Voorgevel
Nieuwe toestand

Kortedagsteeg 33
9000 Gent

plan
22/39

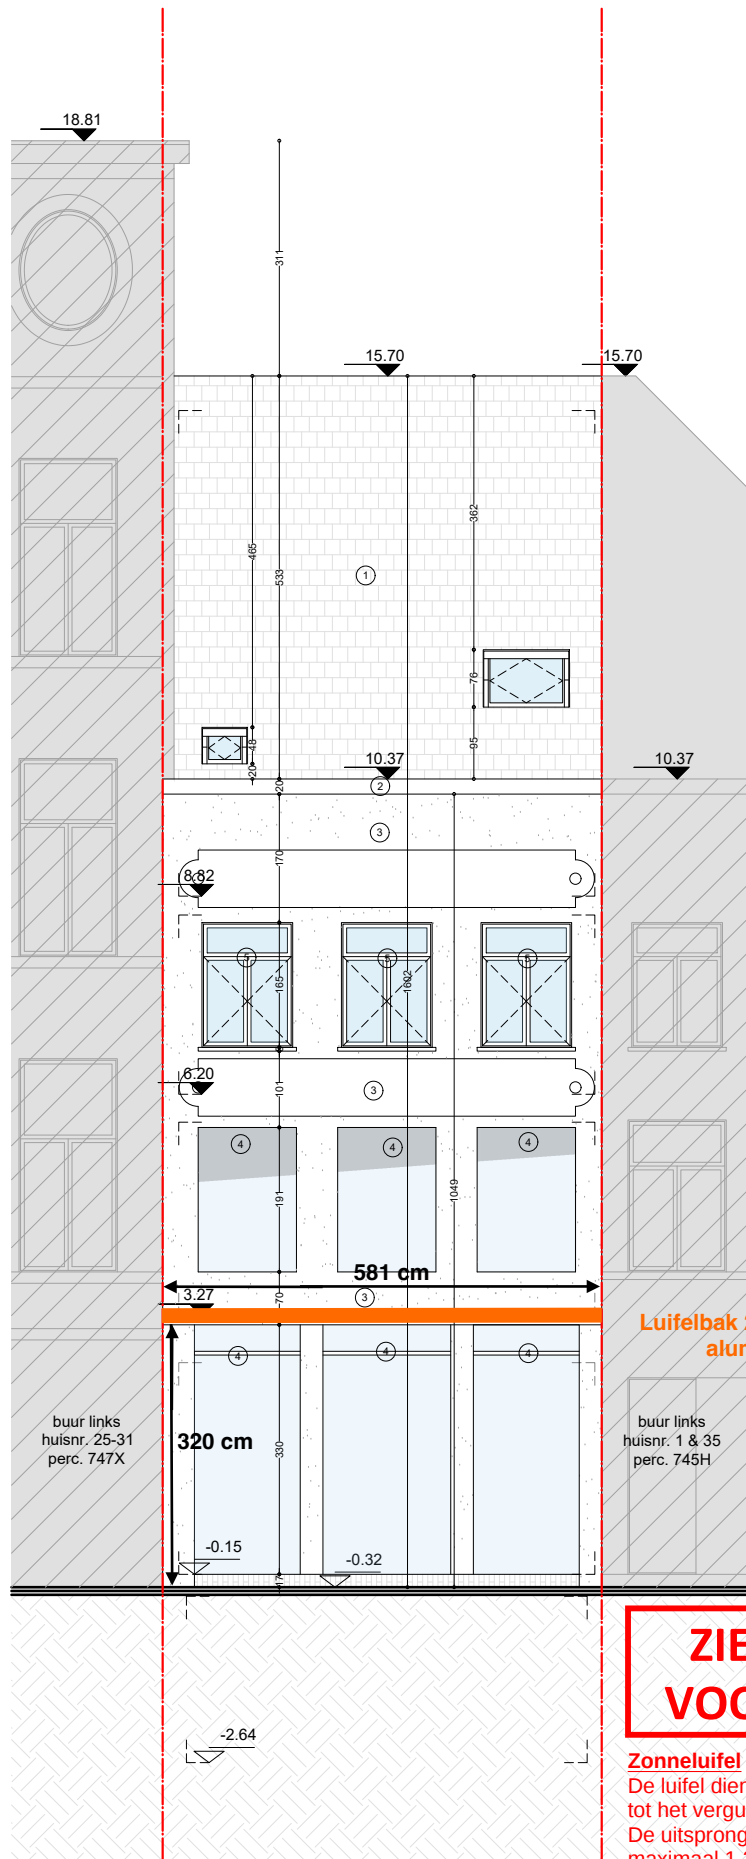
ZIE BIJZONDERE VOORWAARDE(N)

De luifel dient zich naar afmetingen te beperken tot het vergunde terras op het openbaar domein. De uitsprong is bijgevolg te beperken tot maximaal 1,2m voorbij de rooilijn en moet tenminste 60cm van de boordsteen van het trottoir verwijderd blijven.
